Avis délibéré
de la Mission régionale d'autorité environnementale
Corse
sur le projet de centrale photovoltaïque au sol sur le territoire
de la commune de Tallone (Haute-Corse)

2024CORSE / PC07

Avis du 11/07/24 sur le projet de centrale photovoltaïque au sol sur le territoire de la commune de Tallone

Figure 3 : Patrimoine naturel à proximité du projet (source : étude d'impact).

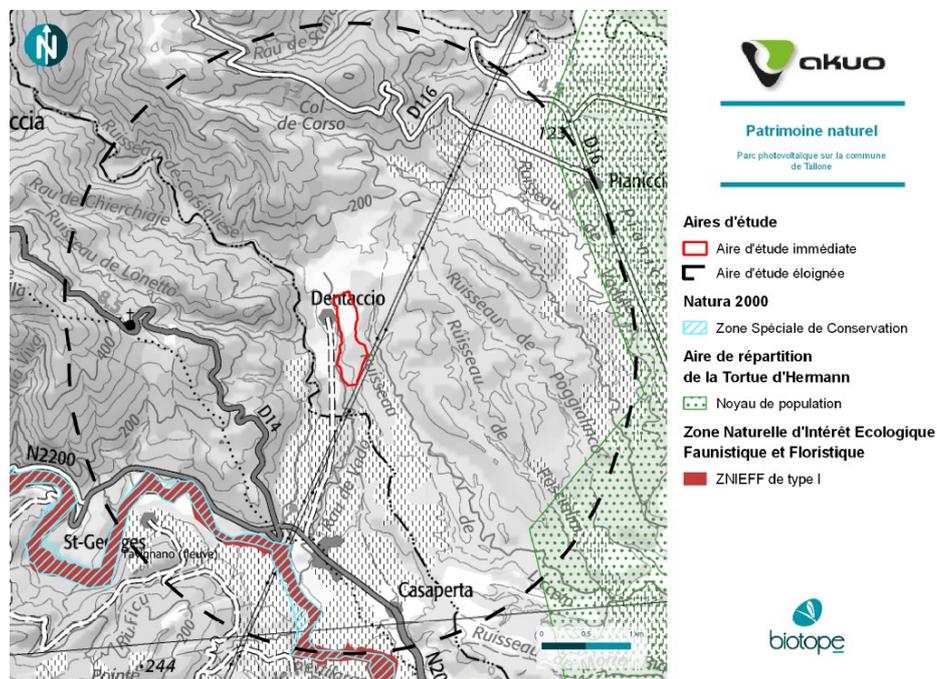
Un site⁵ Natura 2000 et une ZNIEFF⁶ de type I⁷ sont présents à moins de 5 kilomètres du projet. La parcelle est également située à 2,9 km d'une zone de noyau de population pour les tortues d'Hermann.

Figure 4 : Habitats naturels au sein de la zone d'étude (source : étude d'impact).

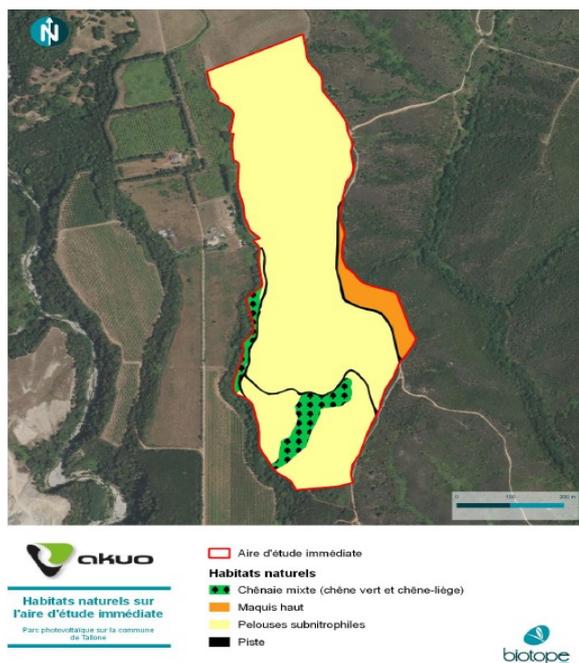
L'étude indique la répartition des habitats sur l'aire d'étude immédiate et trois types de milieux sont recensés. La grande majorité de la parcelle est occupée par un habitat ouvert et semi-ouvert (88,7 %). Le reste de la parcelle est composé d'habitat forestier (10,5 %) et artificialisé (0,8 %). La majeure partie de l'habitat présent sur le site est de la pelouse subnitrophile. Elle représente un enjeu qualifié de

« faible » dans l'étude. La Chênaie mixte représente un enjeu qualifié de « moyen » mais elle est peu présente sur le site.

Figure 5 : Oiseaux identifiés sur l'aire d'étude immédiate (source : étude d'impact).

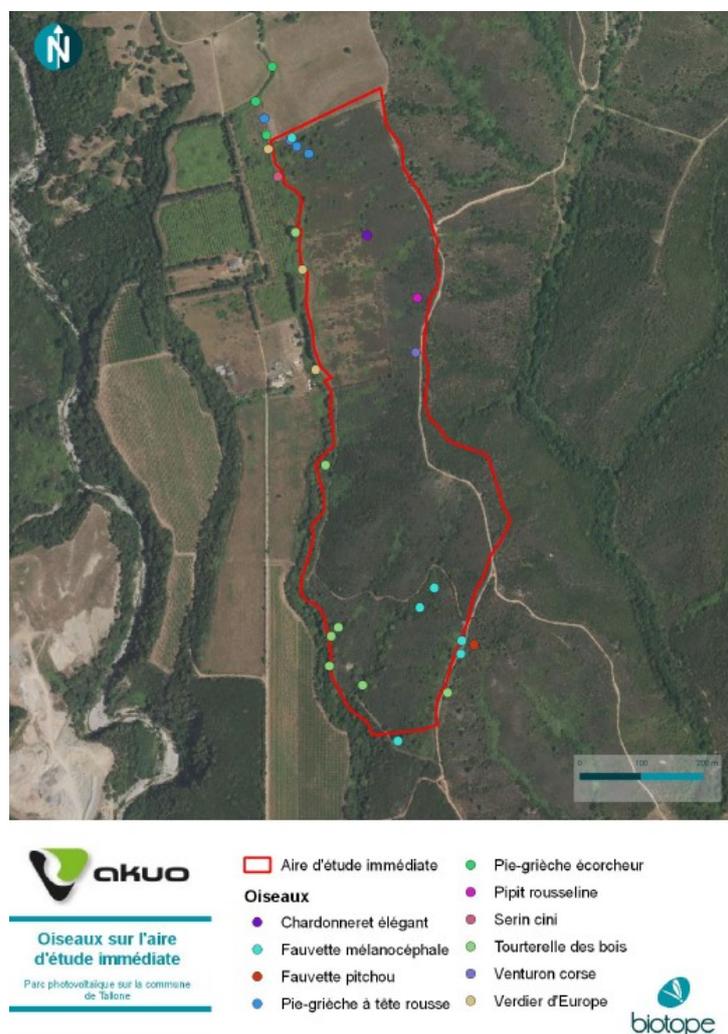
40 espèces d'oiseaux ont été recensées au cours des inventaires (33 espèces nicheuses et 7 non nicheuses), dont 7 présentent enjeu moyen à très fort: la Pie-grièche à tête rousse, la Pie-grièche écorcheur, le Pipit Rousseline, le Chardonneret élégant, le Serin Cini, le Verdier d'Europe, la Tourterelle des bois, la fauvette mélanocéphale et le Venturon corse. L'aire de projet est utilisée par plusieurs de ces espèces d'oiseaux comme site de nidification et/ou de chasse.
